## CONTROLE PÉRIODIQUE DE VOTRE INSTALLATION D'ASSAINISSEMENT NON COLLECTIF

Date de la visite : 27/01/2023

Origine du contrôle : Vente immobilière

Adresse : 21 la Truchie  
Code postal : 24260 Commune : JOURNIAC  
Référence cadastrale de l'habitation : B 64

# Schéma de principe de votre installation d'assainissement non collectif

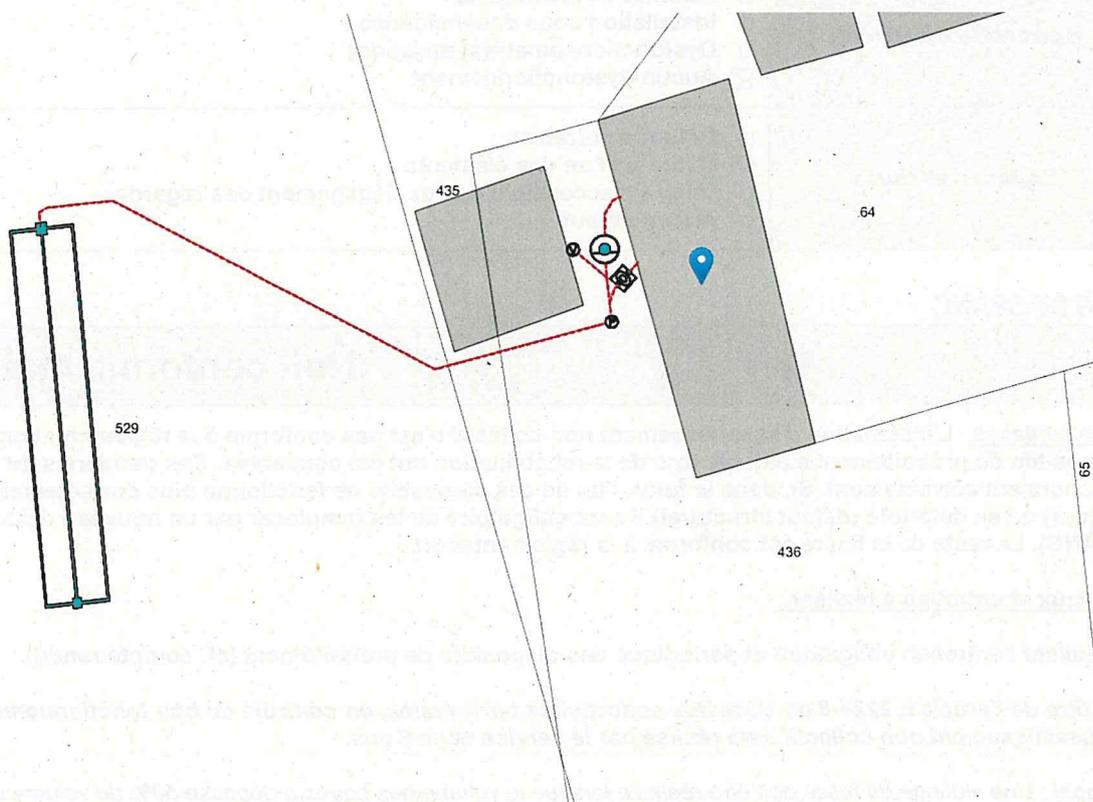
AVIS	Non conforme mais satisfaisant
<p><b>Commentaires :</b> L'installation d'assainissement non collectif n'est pas conforme à la réglementation en vigueur car les dispositifs de prétraitement existants lors de la réhabilitation ont été conservés. Ces derniers sont sous-dimensionnés mais fonctionnent correctement. Si, dans le futur, l'un de ces dispositifs ne fonctionne plus correctement (dysfonctionnement majeur) ou se détériore (défaut structurel) il sera obligatoire de les remplacer par un nouveau dispositif adapté (contacter le SPANC). Le reste de la filière est conforme à la réglementation.</p> <p><b>Travaux et entretien à réaliser :</b></p> <p>- Réaliser l'entretien obligatoire et périodique des dispositifs de prétraitement (cf. compte rendu).</p> <p><b>Au titre de l'article L 2224-8 du code des collectivités territoriales, un contrôle de bon fonctionnement de votre installation d'assainissement non collectif sera réalisé par le service dans 8 ans.</b></p> <p><b>Rappel :</b> Une vidange de fosse doit être réalisée lorsque le volume des boues a dépassé 50% du volume utile (hauteur d'eau). L'entretien des préfiltres et bacs dégraisseurs doit être réalisé aussi souvent que cela est nécessaire (en moyenne 3 à 4 fois par an).</p>
